原科研廃棄物処理場設工認（その6）に係る補正申請の考え方  
（6月3日ヒアリングコメント回答）

（第1編 漏えい検知関係）

図-2.2.1 セル排風機配電盤と溢水源の位置関係(全体概略図)

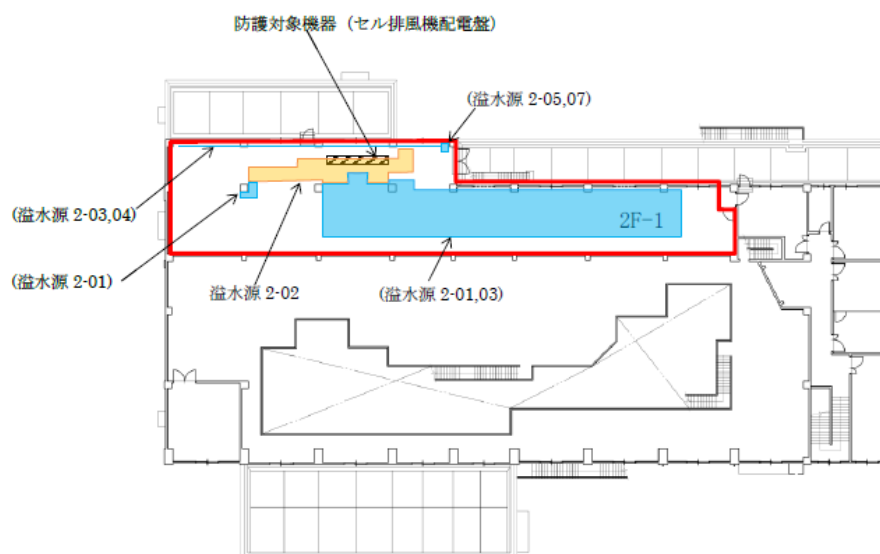
表-2.3 において、セル排風機配電盤の被水対策を検討するのは、溢水源 2-2 (セル排風機配電盤の目の前の配管) のみとしている。セル排風機配電盤の被水対策の説明が不十分であるため、以下を示すこと。

- ・本申請における防護対象設備であるセル排風機配電盤を含む溢水防護区画における溢水源について、場所を図示 (図 2.2) すること。

以下のとおり、図-2.2.1 にセル排風機配電盤を含む溢水防護区画における溢水源を示す。

図-2.7.1 溢水源 2-02 からの溢水防護範囲 (冷凍機側配管その1)

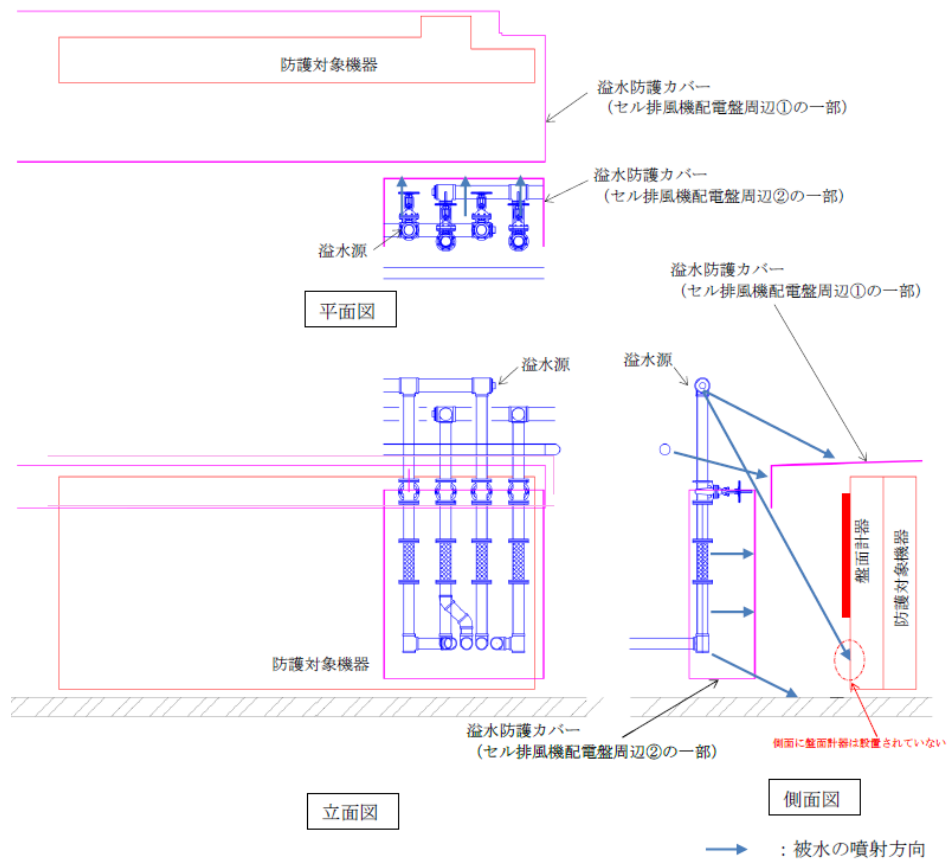
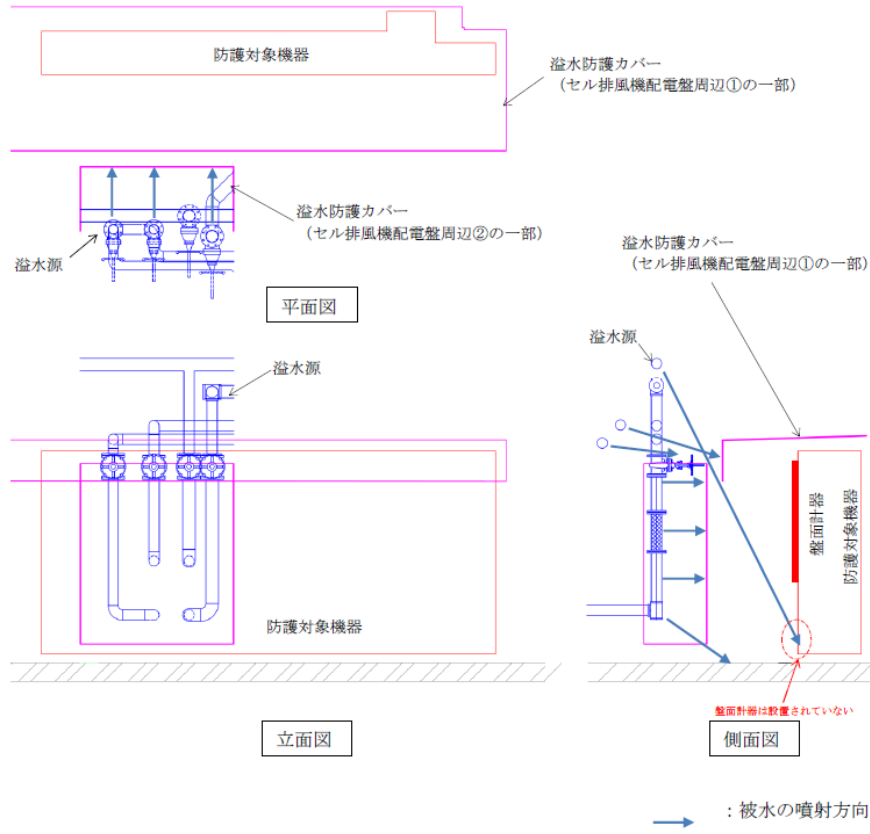
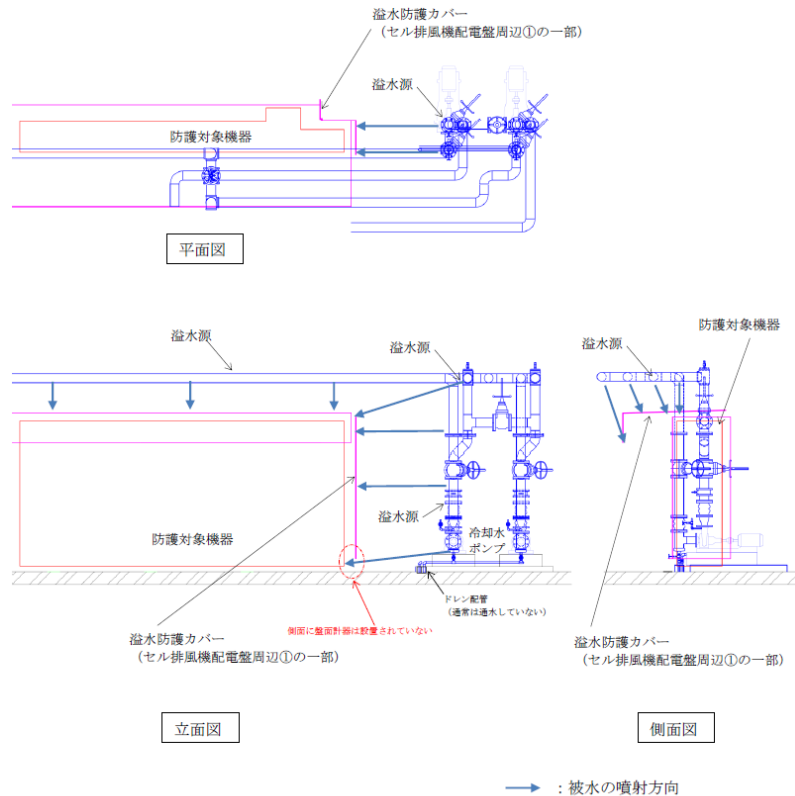
前コメントの溢水源からの被水における飛散距離を図示すること（図 2.3。必要に応じ図を追加して説明。）

図 2.7.1 によると二つの溢水防護カバーの間には隙間があり（密封構造ではなく）、この図面上では溢水源からの被水を全て防護できることが説明しきれていない。溢水の噴出角度や飛散距離、防護対象設備の設置位置等を踏まえ、溢水防護カバーにより、セル排風機配電盤への被水を防護できることを示すこと。

以下のとおり、飛散距離によらず、被水源から直接目視可能な位置にある防護対象設備について、溢水防護カバーが障壁となることを確認した結果について追記する。（赤字下線部：修正箇所）

溢水源 2-2 と溢水防護カバーの位置関係を図-2.7.1～図-2.7.3 に示す。ここで、配管の損傷による被水の飛散距離については、溢水ガイドでは管内圧力、重力を考慮した弾道計算モデルが示されているが、本評価では被水源からの距離によらず、被水源から直接目視可能な位置にある防護対象設備について、溢水防護カバーが障壁となることを確認した。

図-2.7.1 及び図-2.7.2 に示すとおり、溢水源 2-02 のうち、冷凍機側の配管からの被水に対して本申請において設置する溢水防護カバーが障壁となることで防護可能である。溢水防護カバー（セル排風機配電盤周辺①）と溢水防護カバー（セル排風機配電盤周辺②）の間には隙間があるが、隙間を抜けた被水はセル排風機配電盤下部の鋼板部に到達するが、当該部には盤面計器が設置されていないため、セル排風機配電盤は機能を喪失することはない。

図-2.7.3 に示すとおり、溢水源 2-02 のうち、冷却水ポンプの配管からの被水に対して本申請において設置する溢水防護カバーが障壁となることで防護可能である。溢水防護カバー（セル排風機配電盤周辺①）の下部の隙間からセル排風機配電盤の下部の鋼板部に被水が到達するが、当該部には盤面計器が設置されていないため、セル排風機配電盤は機能を喪失することはない。

図-2.7.3 に示すとおり、溢水源 2-02 のうち、直上配管からの被水に対して本申請において設置する溢水防護カバーが障壁となることで防護可能である。

図-2.5 (2/3) セル排風機溢水防護カバーの構造 (セル排風機配電盤周辺①)

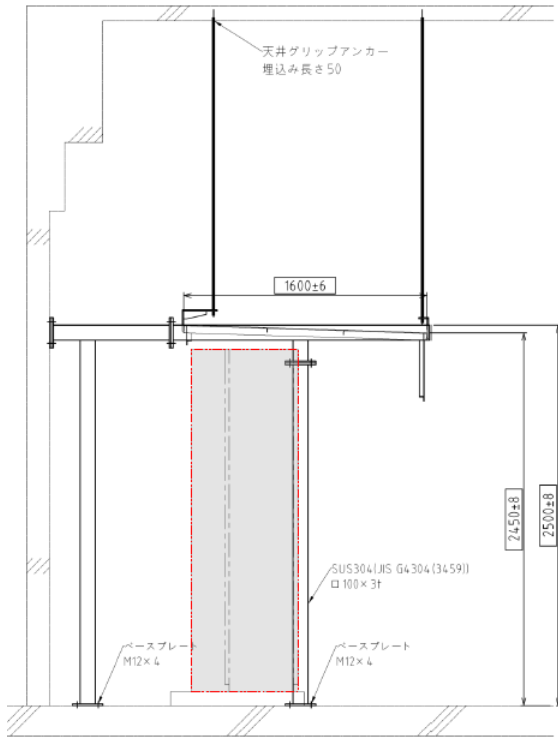
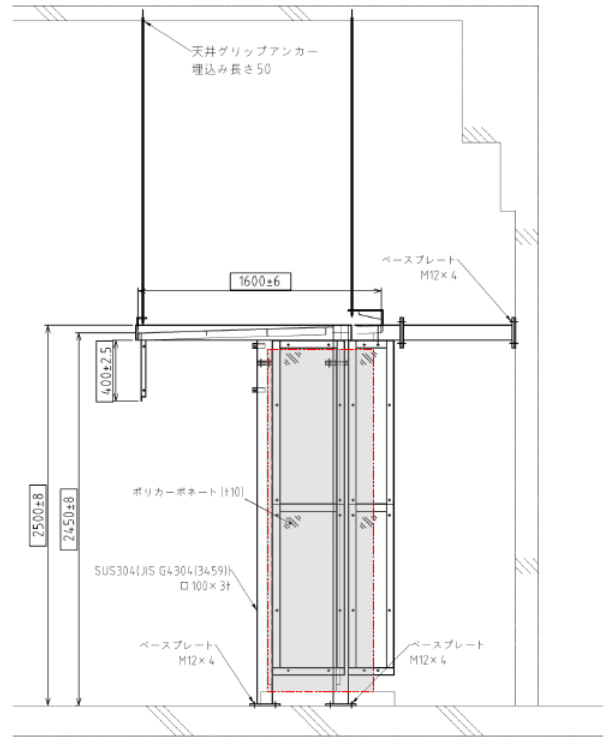
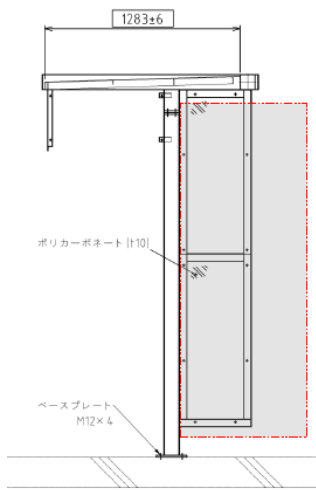
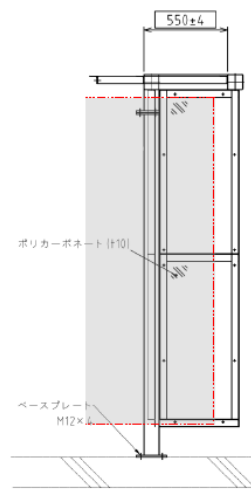
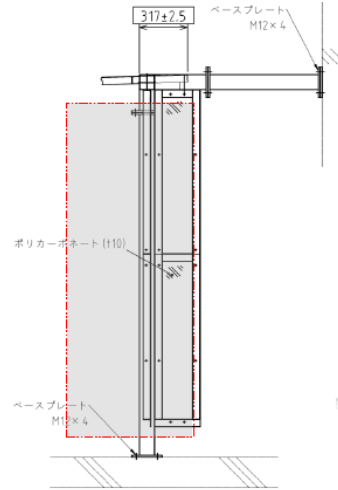
図 2.5 について、A-A' 断面～E-E' 断面においてセル排風機配電盤の位置が確認できるよう明示すること。

図-2.5の断面図において、セル排風機配電盤の位置を明示する。

図-2.1 第2廃棄物処理棟における溢水防護区画の設定

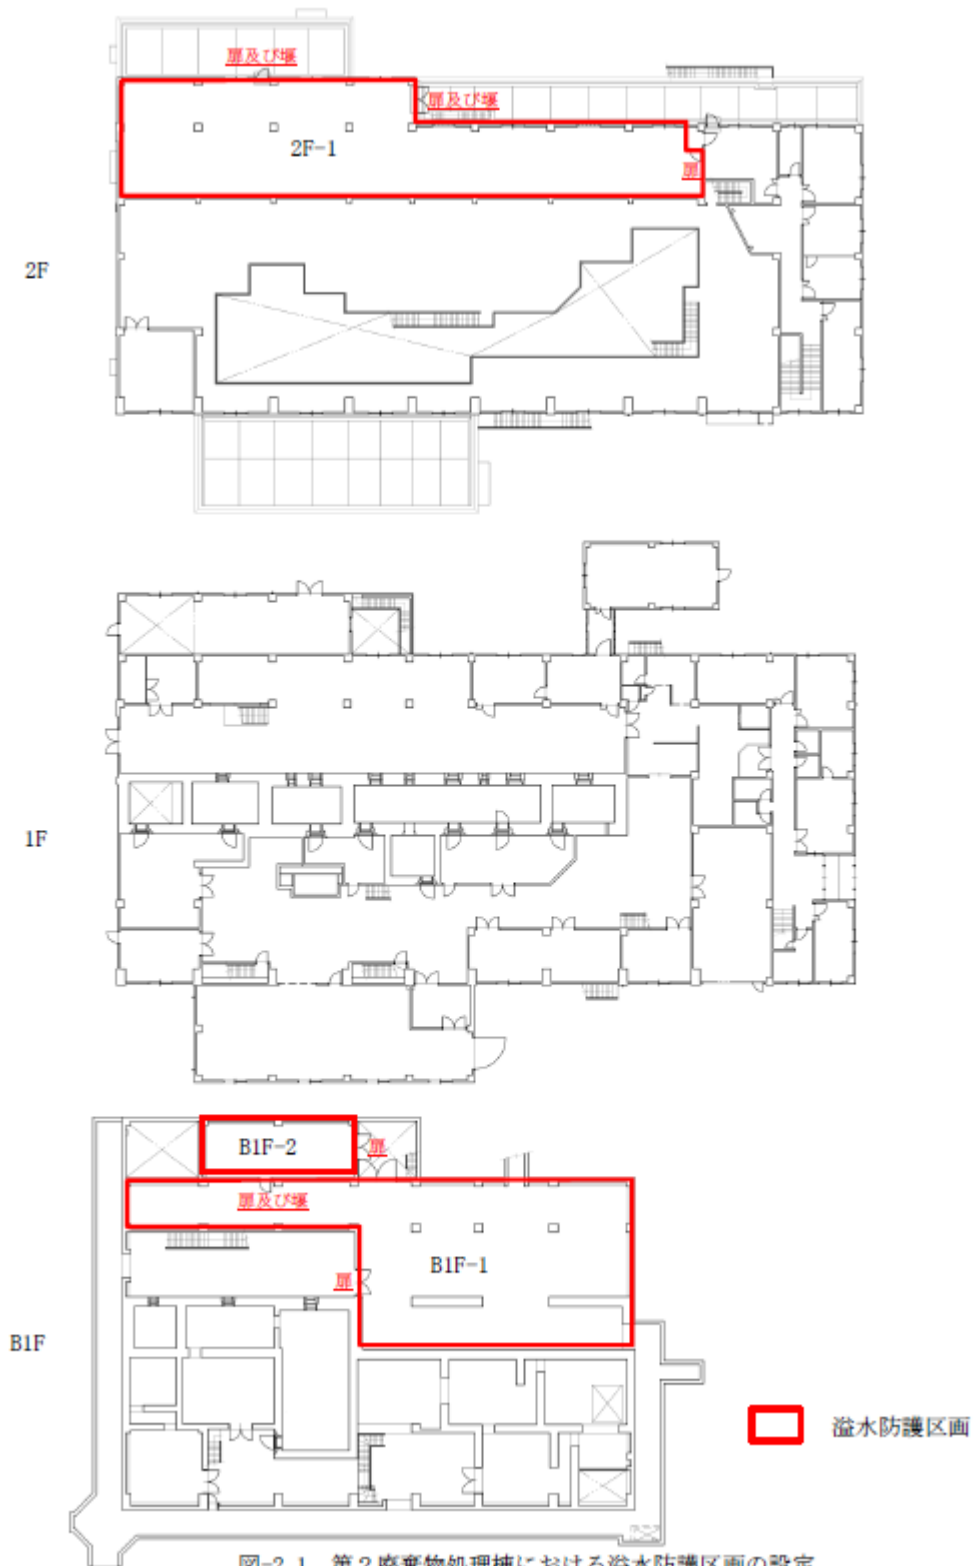
溢水防護区画の設定に当たっては、区画は壁、扉、堰等で他の区分と分離されているか。

区画については、壁、扉、堰で他の区画と分離している。下記のとおり、堰の記載を追記する。(赤字下線部：修正箇所)

防護対象機器が設置される個所を壁、扉、堰で区画した室をそれぞれ溢水防護区画 に設定した。溢水防護区画の設定結果を表-2.3 及び図-2.1 に示す。
